## Niederschrift

über die **öffentliche Sitzung des Gemeinderates** am Donnerstag, den 14.10.2021 um 19:00 Uhr in der Schulaula der Grund- und Mittelschule Haimhausen.

### **1. sachlicher und räumlicher Teilflächennutzungsplans zur Ausweisung von Konzentrationsflächen für Höchstspannungsfreileitungen**

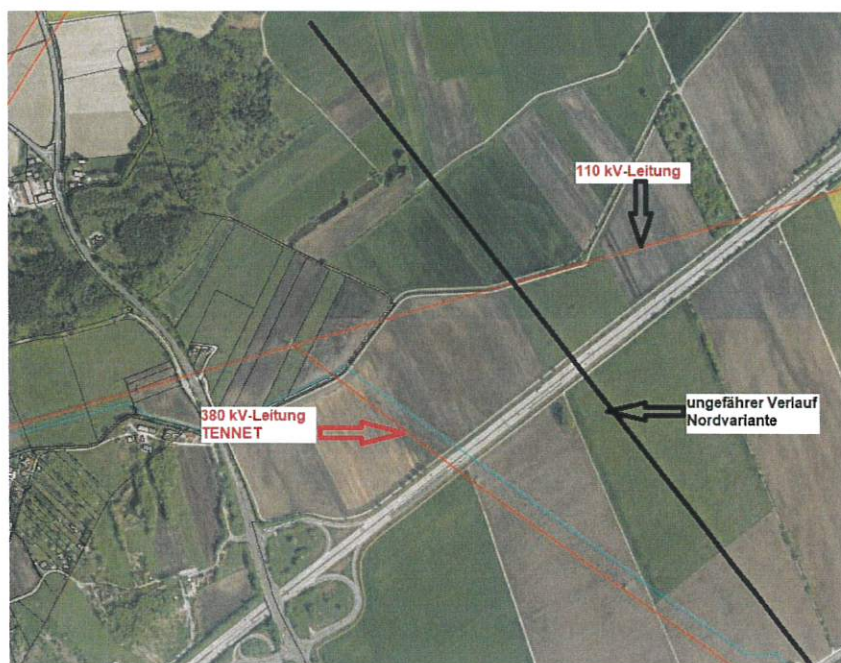
- „In Karte 3a wird die Grundwasserfließrichtung Richtung Süden dargestellt. Meines Wissens verläuft der Grundwasserstrom in weiten Teilen nach Nordosten Richtung Amper. Vielleicht ist hier aber auch der Pfeil nicht eindeutig lesbar.“

Die Grundwasserfließrichtung verläuft Richtung Amper und wird korrigiert.
